Modulo per la presentazione delle osservazioni per i piani/programmi/progetti sottoposti a procedimenti di valutazione ambientale di competenza statale

ID: Codice procedura (ID_VIP/ID_MATTM):10844

Impianto per la produzione di energia elettrica da fonte eolica, costituito da 6 aerogeneratori della potenza complessiva di 37,2 MW, un sistema di accumulo da 25 MW e relative opere connesse in località "Rempillo" nel comune di Pitigliano (GR).

TESTO DELLE OSSERVAZIONI

Immagine n. 4 Situazione di saturazione da impianti FER nella provincia di Viterbo. Non sono riportati gli impianti fotovoltaici e agrivoltaici che hanno inciso per buona parte nel cumulo di impianti FER per superare già nel 2023 gli obiettivi del PNIEC assegnati alla Regione Lazio per il 20230.

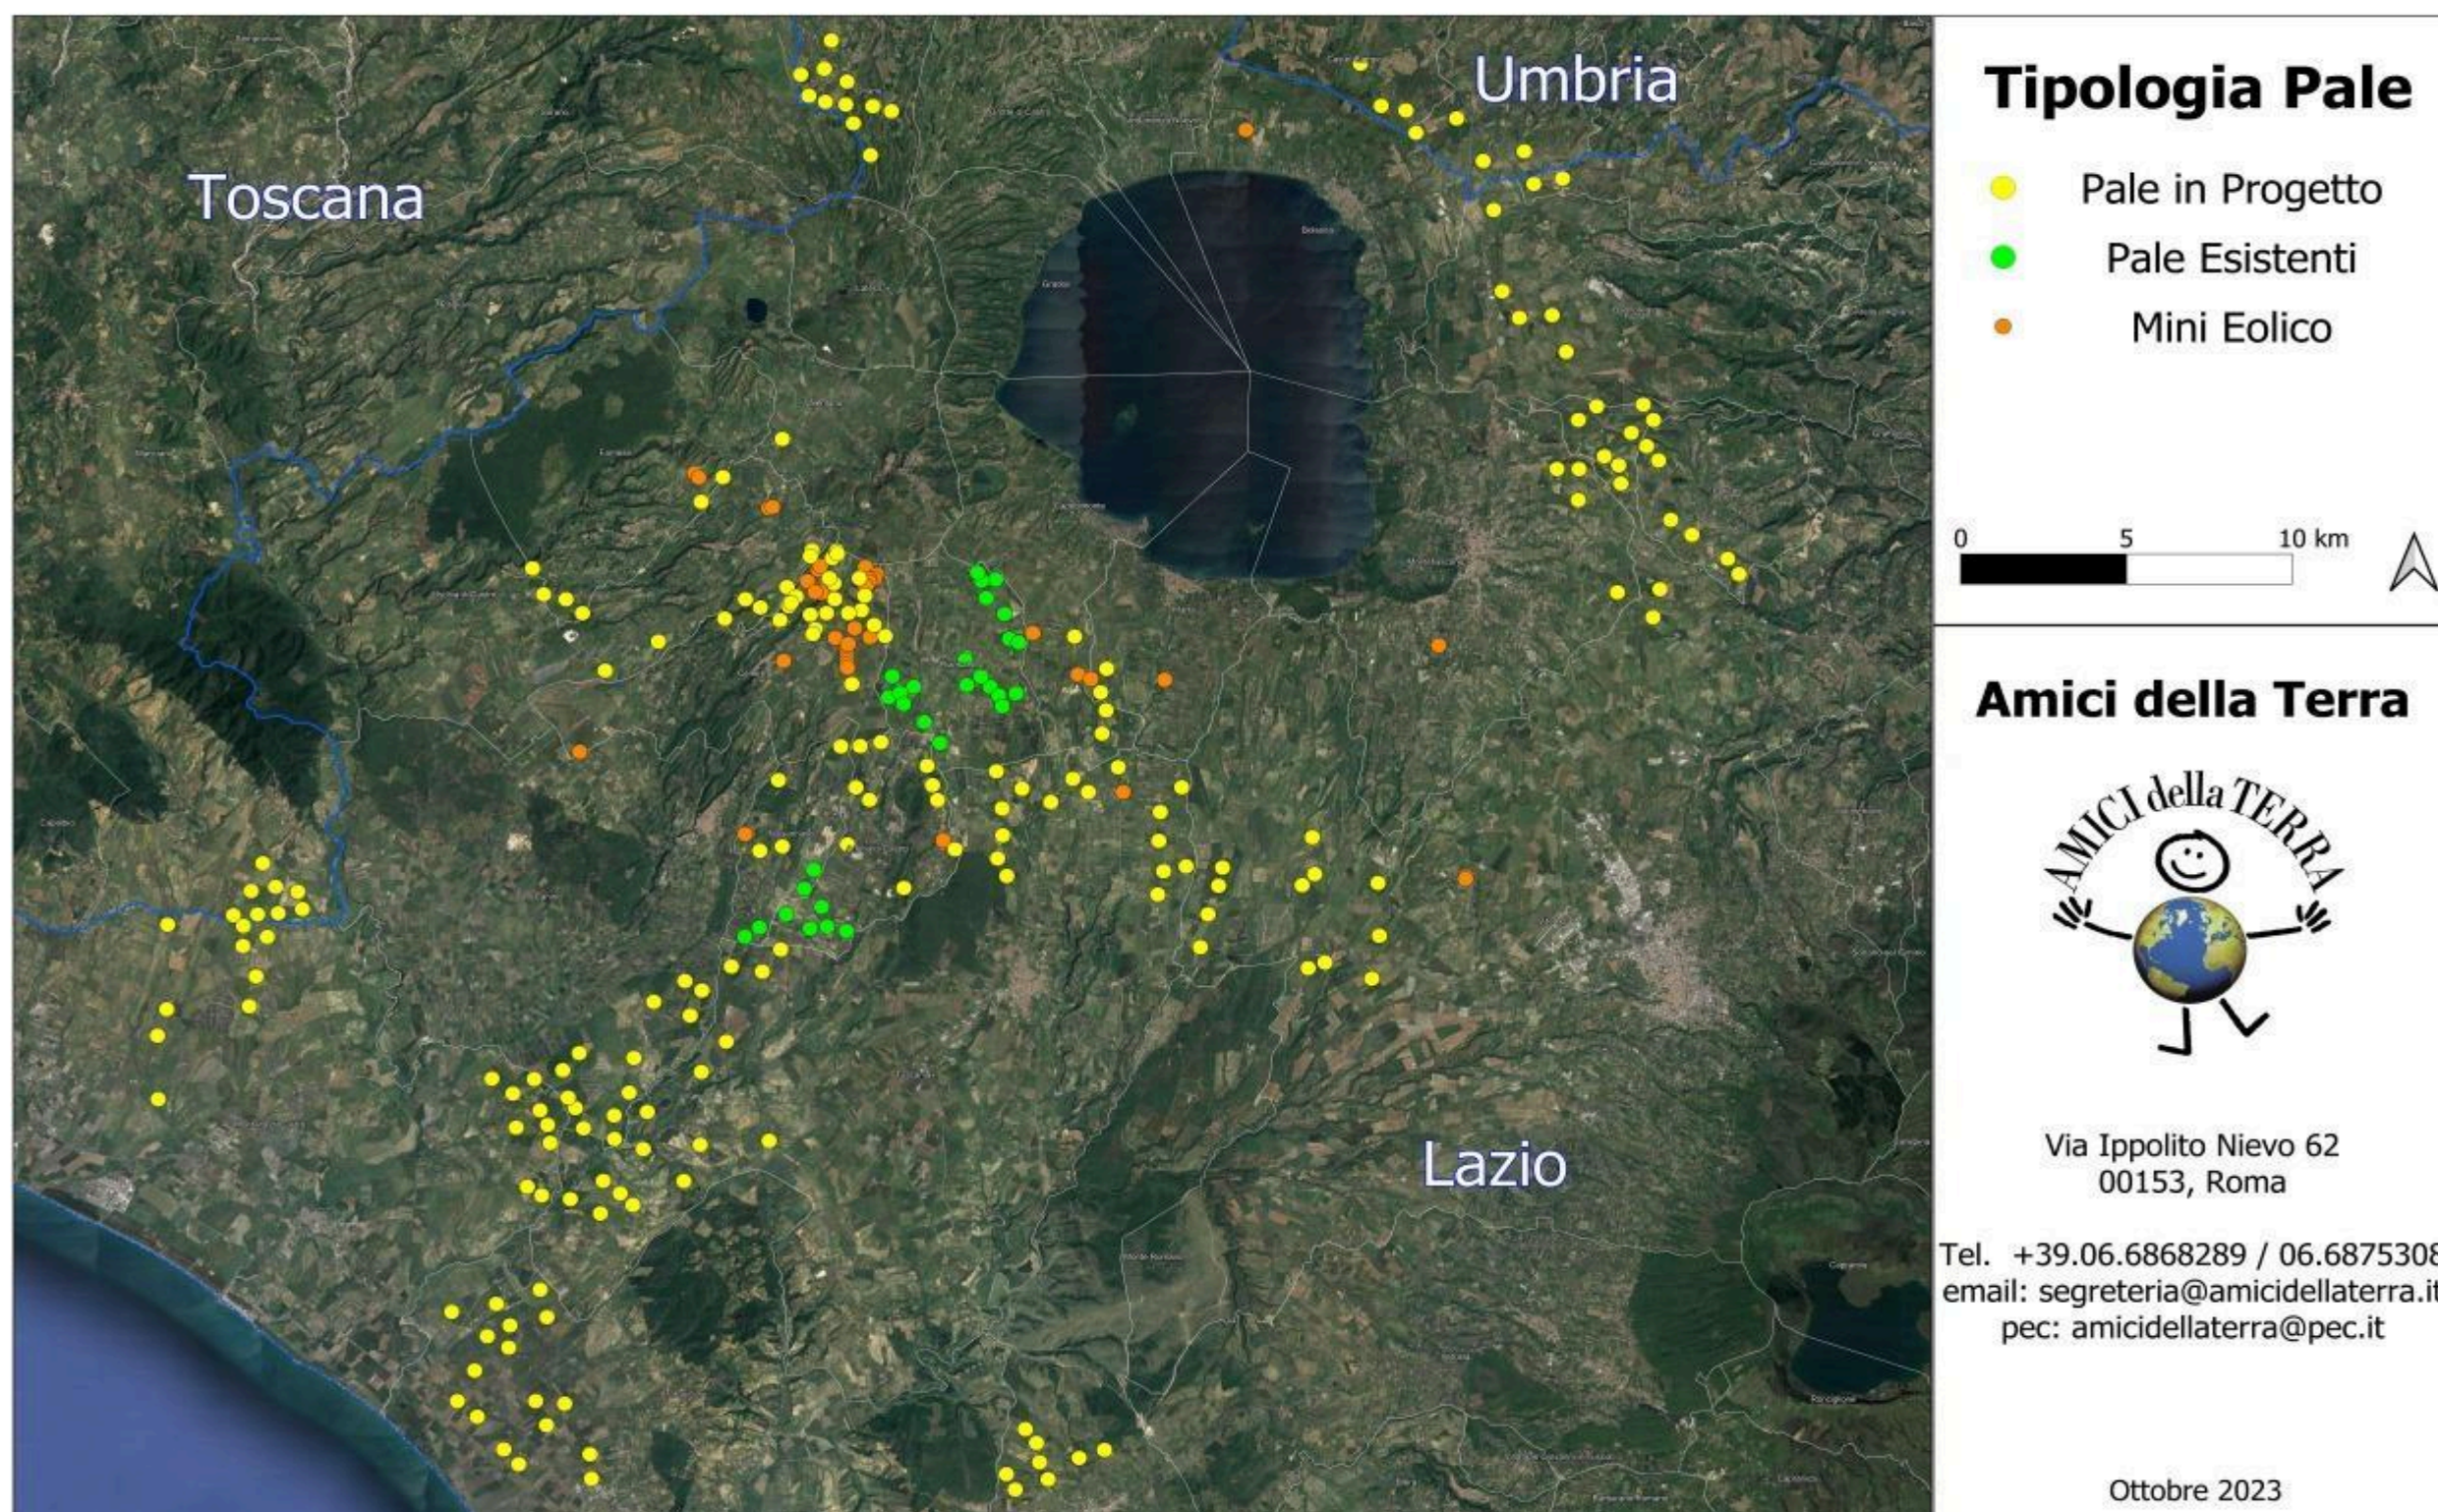
Quindi anche la Regione come Ente deputato dalla normativa nazionale a legiferare sulle aree idonee e non idonee si è espressa riguardo al fatto che abbia assolto ai doveri e alle quote stabilite dal PNIEC e in ambito regionale la provincia di Viterbo è stata quella con il più alto tasso di impianti FER tra tutte e quindi ormai satura ed il cumulo degli impianti FER installati, autorizzati e in progetto rappresenta una elevata criticità per la sostenibilità ambientale di ulteriori eventuali iniziative. L'impianto eolico " Rempillo" pur essendo "esterno al confine provinciale e regionale ma nelle sue immediate vicinanze (a soli 100 metri i primi due aerogeneratori) oltre ad impattare sul territorio e sulle economie di tre Comuni del Lazio (Farnese, Valentano e Latera) si trova nelle fasce di rispetto dei Beni di notevole interesse pubblico come si è evidenziate nelle Osservazioni nn. 1 e 2 e crea anche degli impatti negativi anche sui beni naturalistici come verrà dettagliato nell'Osservazione n. 4. Inoltre andrebbe a sommarsi al già enorme cumulo di impianti eolici e fotovoltaici e geotermici che già creano una elevata criticità ambientale nella provincia di Viterbo e interferiscono anche con il territorio toscano come si può vedere dalle immagini nn. 4 e 5 dell'Allegato n. 1.
